TOP 15

Vorstellung und Beschlussfassung
der Ausbauplanung zum
Hochwasserschutz Bleicher Bach bei
Härtnagel

PBA 23.11.2023

Luftbild – Alternative: Gesamtverlegung des nördlichen Astes des Bleicher Bachs mit Fischaufstiegsanlage

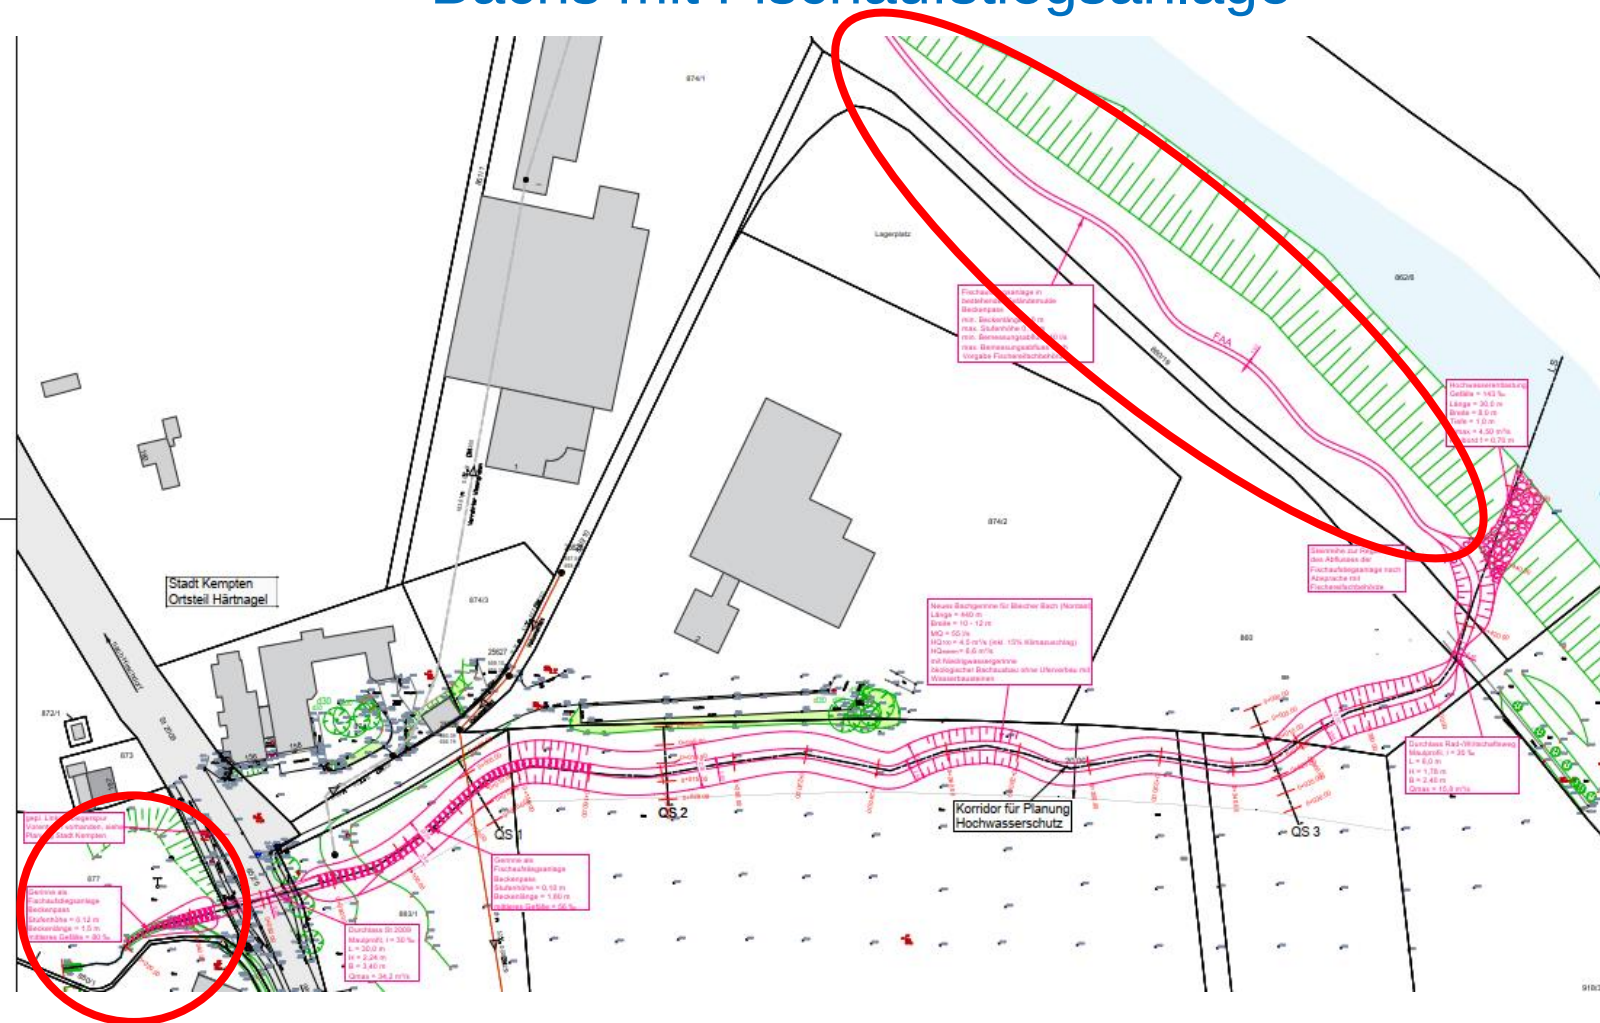
- **Teilung Bach Nord und Süd**
- Stilllegung Teilabschnitt
- ökologische Aufwertung HEM
- Rohrdurchlässe Straße
- Verkehrsführung Bauzeit
- zu hohe Kosten

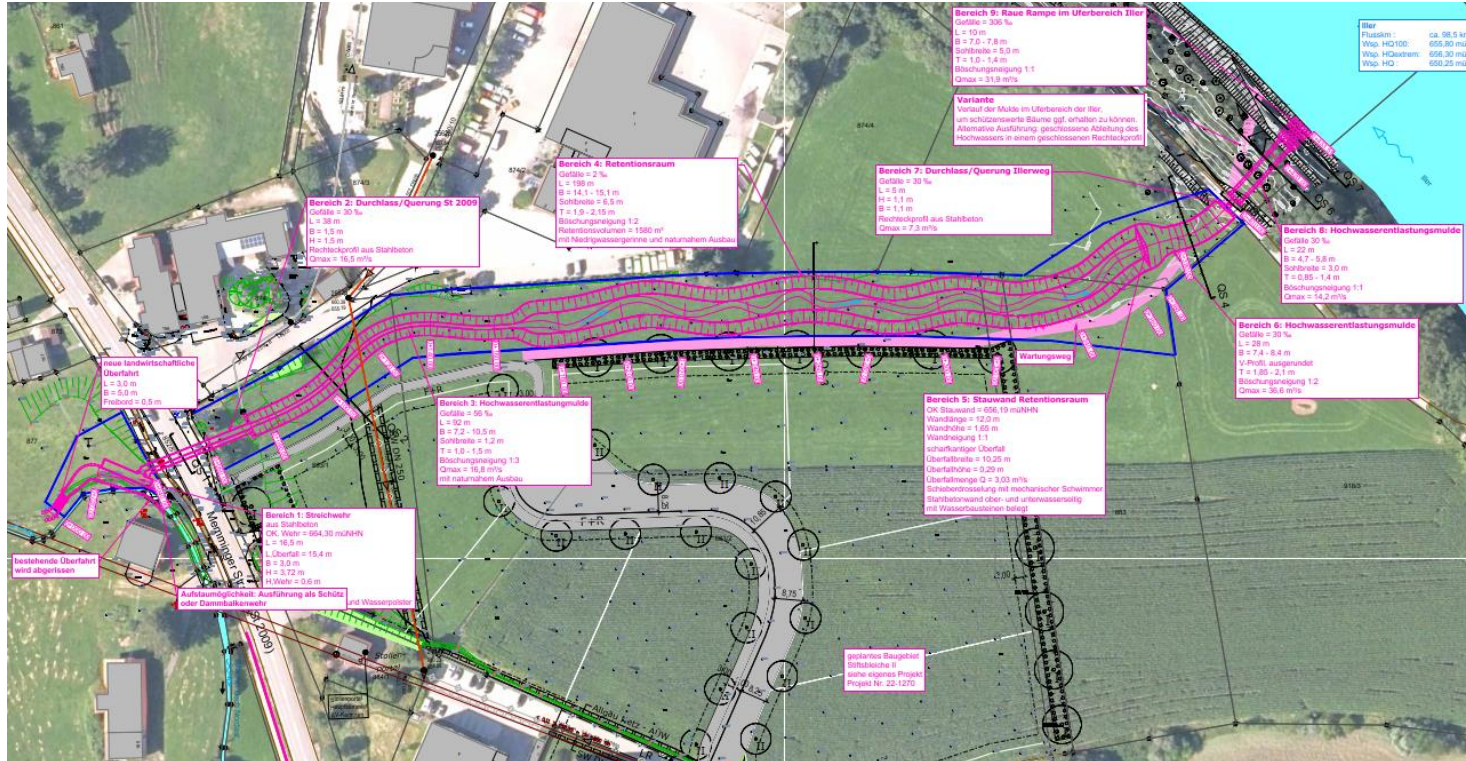
- Teilung Bach Nord und Süd
- **Stilllegung Teilabschnitt**
- ökologische Aufwertung HEM
- Rohrdurchlässe Straße
- Verkehrsführung Bauzeit
- zu hohe Kosten

Ist zwar begradigt, verläuft aber relativ **naturnah entlang der landwirtschaftlichen Nutzflächen**. Der Abschnitt ist kaum verbaut und erfüllt **wichtige ökologische Funktionen** wie

- **Biotopverbund**
- **Lebensraum**

für Pflanzen, Klein- und Kleinstlebewesen.

Verkehrsführung während des Einbaus des Rechteckprofils

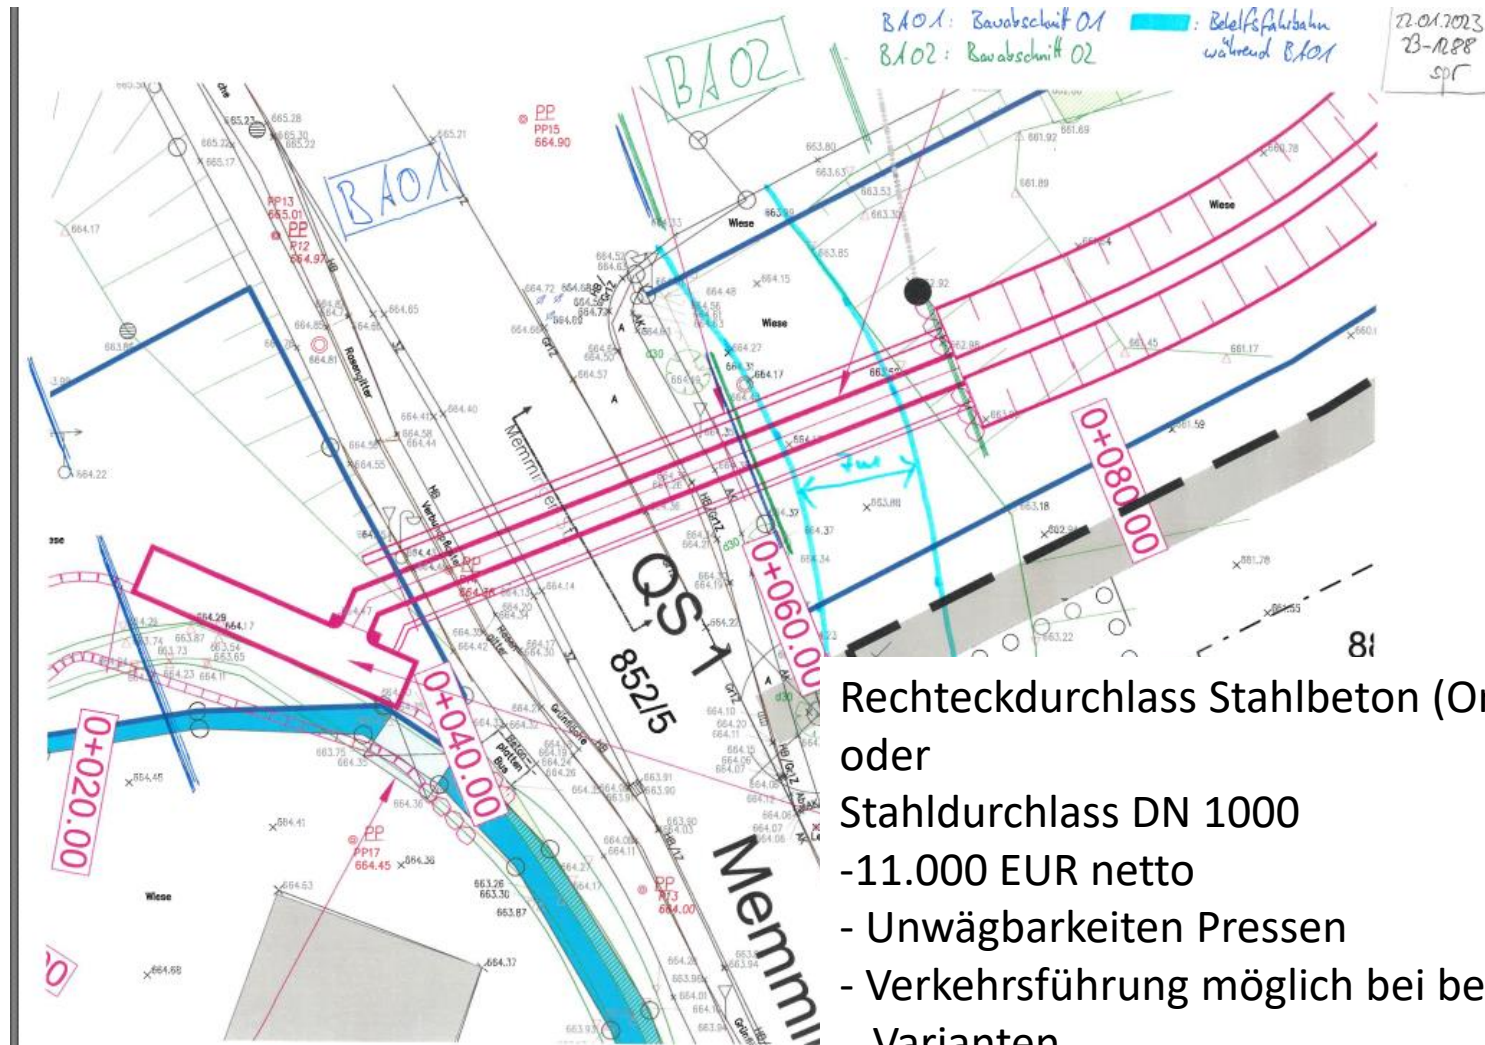
Rechteckdurchlass Stahlbeton (Ortbeton)
oder
Stahldurchlass DN 1000
-11.000 EUR netto
- Unwägbarkeiten Pressen
- Verkehrsführung möglich bei beiden
Varianten

Alternative: Pressbohrung

Rechteckverrohrung: benötigt keinen Stabrechen und damit weniger Wartungsaufwand, erhöhter Verkläusungsschutz, bessere Begehrbarkeit und damit einfachere Wartung

Durchpressung: Günstiger in der Ausführung (ca. 11.000 Euro + Kosten für Umgehungsstraße), keine temporäre Umgehungsstraße nötig, Stabrechen dient als Absturzschutz

Rechteckverrohrung: 2 Bäume ($D = 30 \text{ cm}$) müssen voraussichtlich gefällt werden

Durchpressung: mögliches Abdriften beim Pressvorgang führt ggf. zu falschem Gefälle, unbekannte Sparten könnten unbemerkt zerstört werden, Baugrundrisiko (große Steine o.ä. können die Durchpressung behindern), keine Eingrünung des Streichwehrs mittels Buschwerk möglich
